## 改善箇所説明図

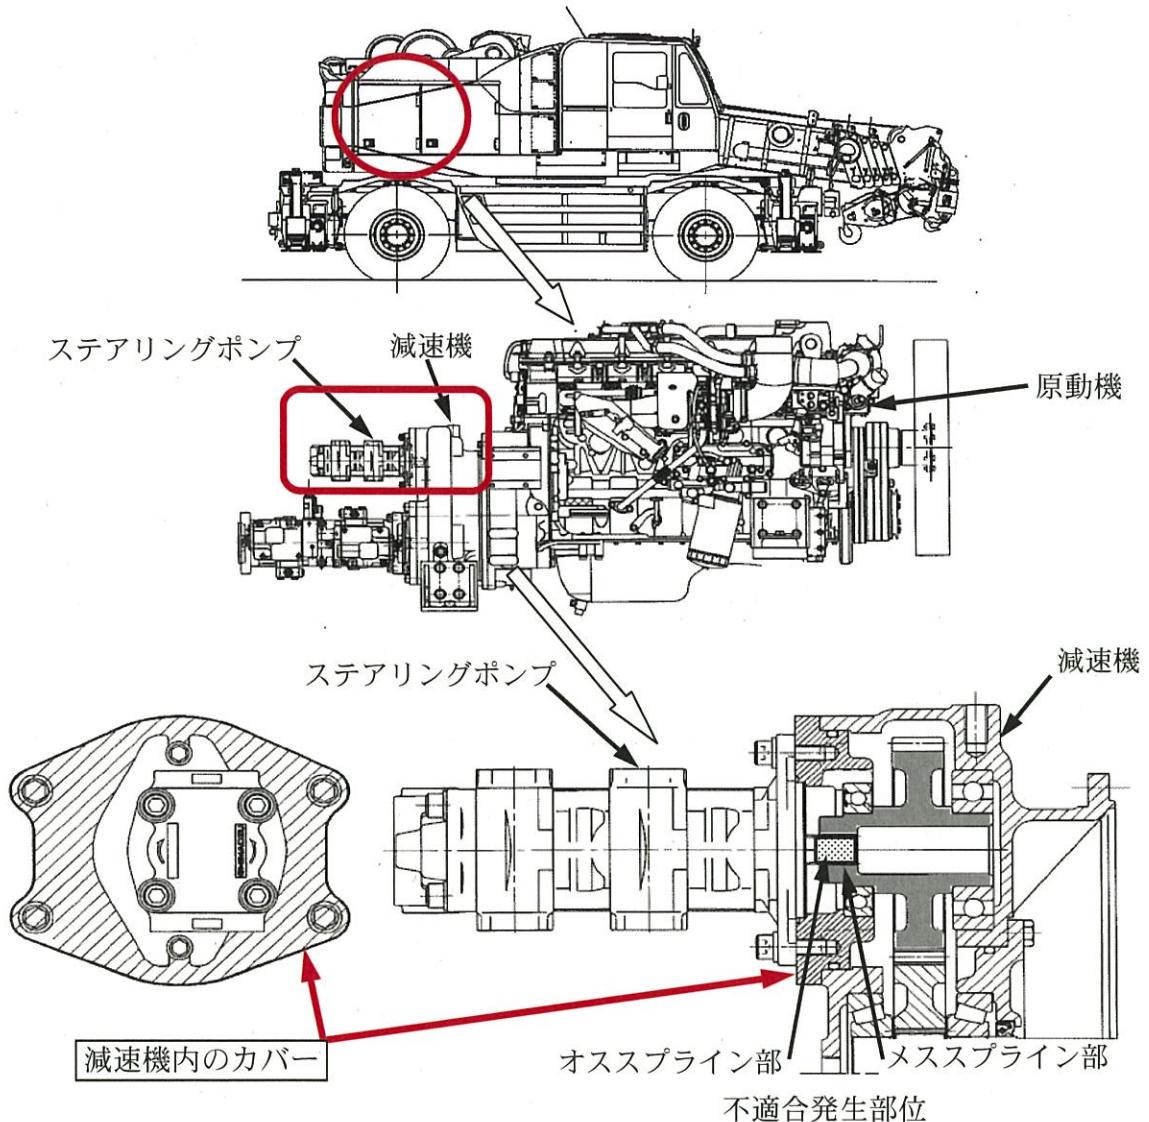
かじ取り装置のステアリングポンプに原動機からの動力を伝達する減速機において、当該減速機内のカバーの油通路が不適切なため、減速機とステアリングポンプを接続するスライン部の潤滑が不十分となるものがある。そのため、当該スライン部が摩耗することによりステアリングポンプを駆動できなくなり、ステアリングが重くなるおそれがある。

全車両、当該減速機内のカバーを対策品に交換するとともに、当該スライン部を点検し、摩耗しているものは当該スライン部も交換する。

対策品カバーの油通路

識別：減速機側面に白色ペイントを塗布する。
